Předběžné vyjádření k projektu na akci „Odstranění havarijního stavu náspu na trati Vimperk – Lipka v km 38,900 – 39,200“, objektu SO 103 Sanace svahu náspu

Vyjádření k návrhu sanace svahu náspu je provedeno na základě posouzení v jednom charakteristickém sumačním profilu km 39,050 s převzetím geologických poměrů z řezu 5-5' (IG průzkum železničního náspu km 38,980-39,100, ARCADIS CZ, 6/2016). Podrobné posouzení návrhu sanace bude provedeno ve třech výpočetních profilech.

Posouzení stability výkopu

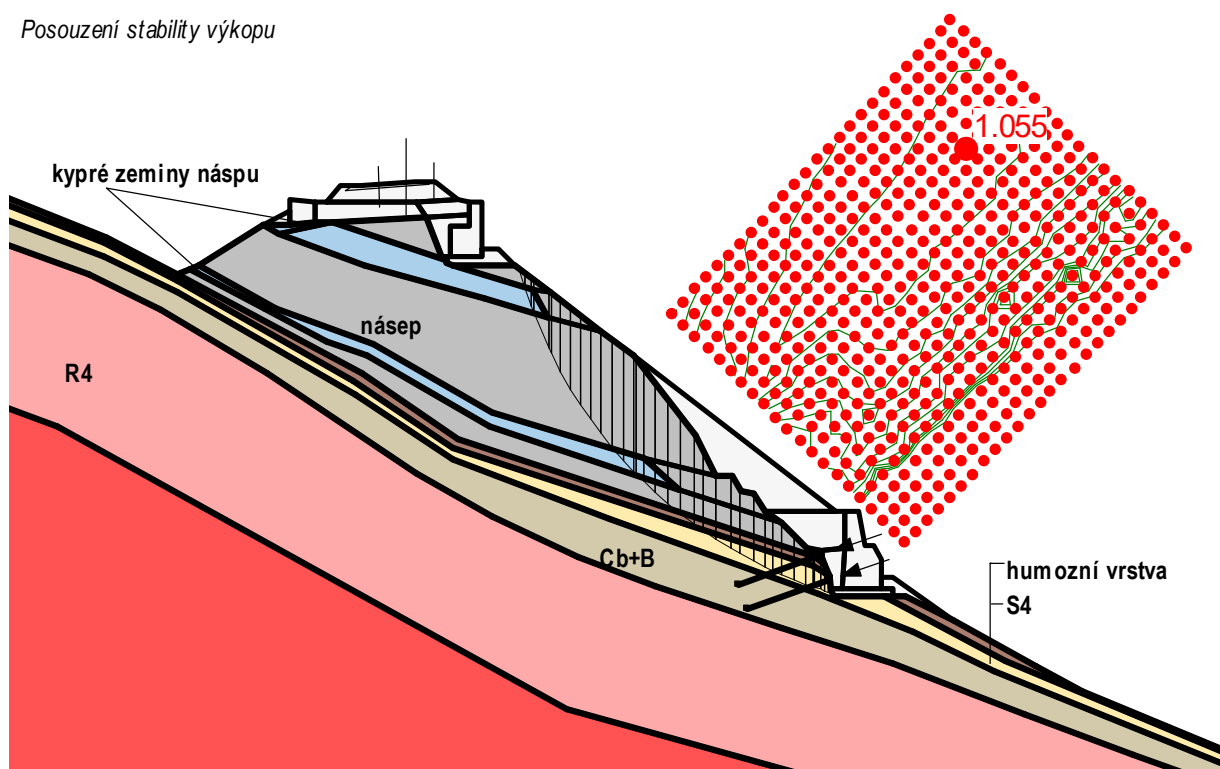
Z hlediska stabilitního posouzení nejhorším dočasným stavem je provedení odkopu pro zajištění paty svahu násypu. Níže doložené výsledky dokumentují nutnost dočasného zajištění svahu hřebíky a provádění výkopu po segmentech. Svah výkop v horní části pro realizaci mikropilot a betonové zídky je rovněž nestabilní a je nutné jej dočasně zajistit hřebíky.

Posouzení stability úpravy svahu náspu

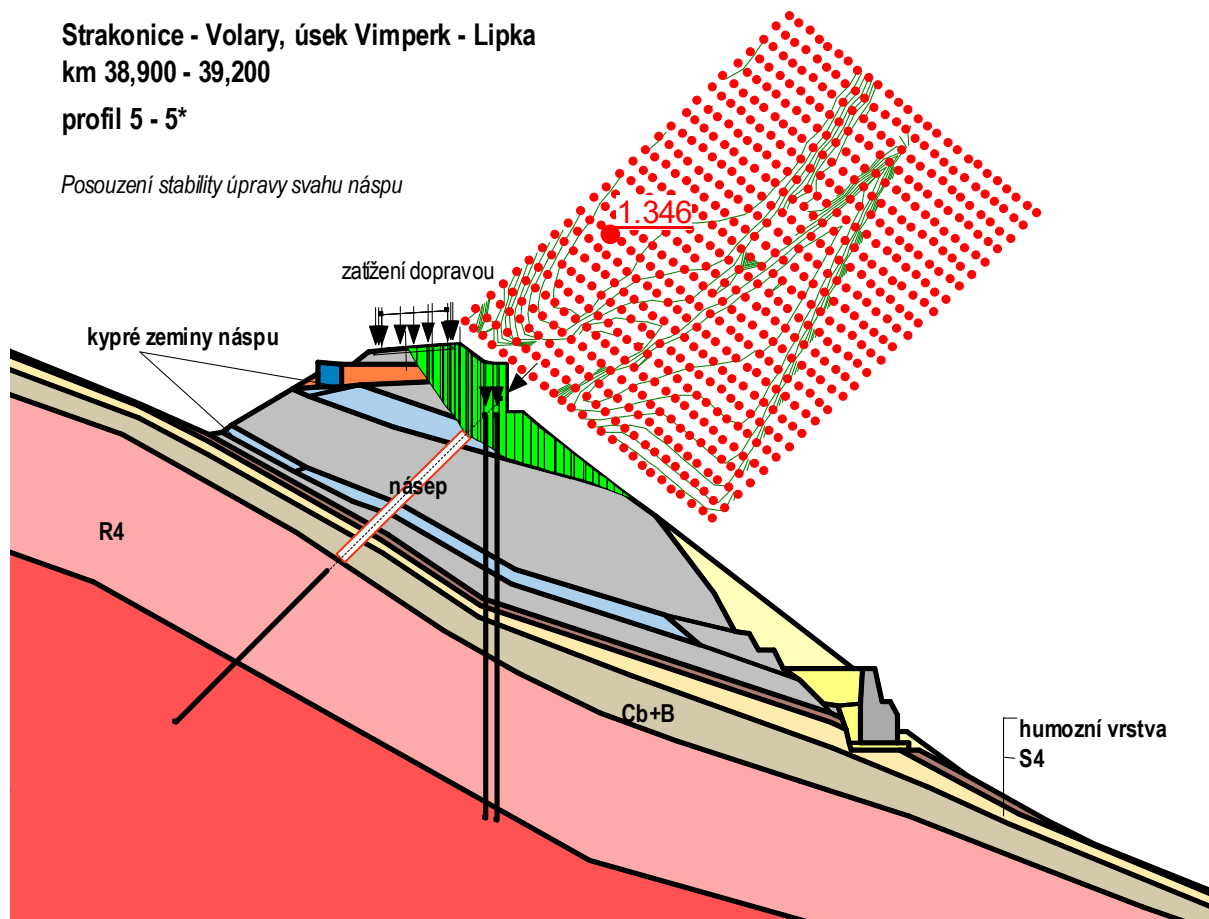
Posouzení navrženého projektového řešení finální úpravy svahu náspu včetně zohlednění zatížení od vlaku bylo provedeno v souladu s ČSN 73 6301 Projektování železničních drah, kde je pro násyp z hrubozrnné zeminy při užití vrcholových efektivních parametrů ve výpočtech požadován minimální stupeň stability $F > 1,2$. Posuzované řešení tomuto požadavku vyhoví za předpokladu dodržení technologické kázně při postupu výstavby.

profil 5 - 5*

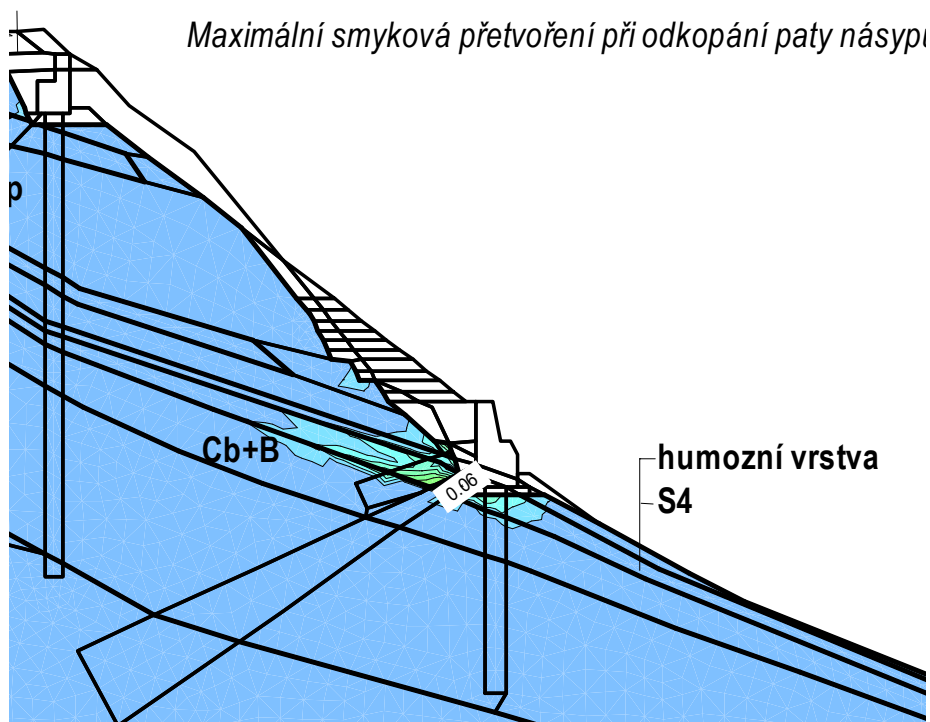
Výpočetně stanovené deformace pro jednotlivé fáze výstavby i finální stav jsou v předpokládaných hodnotách. Způsob provádění sanace je citlivý na technologickou kázeň a rychlost provádění, aby nedocházelo k rozvoji smykových deformací v kritických vrstvách, viz následující obr.
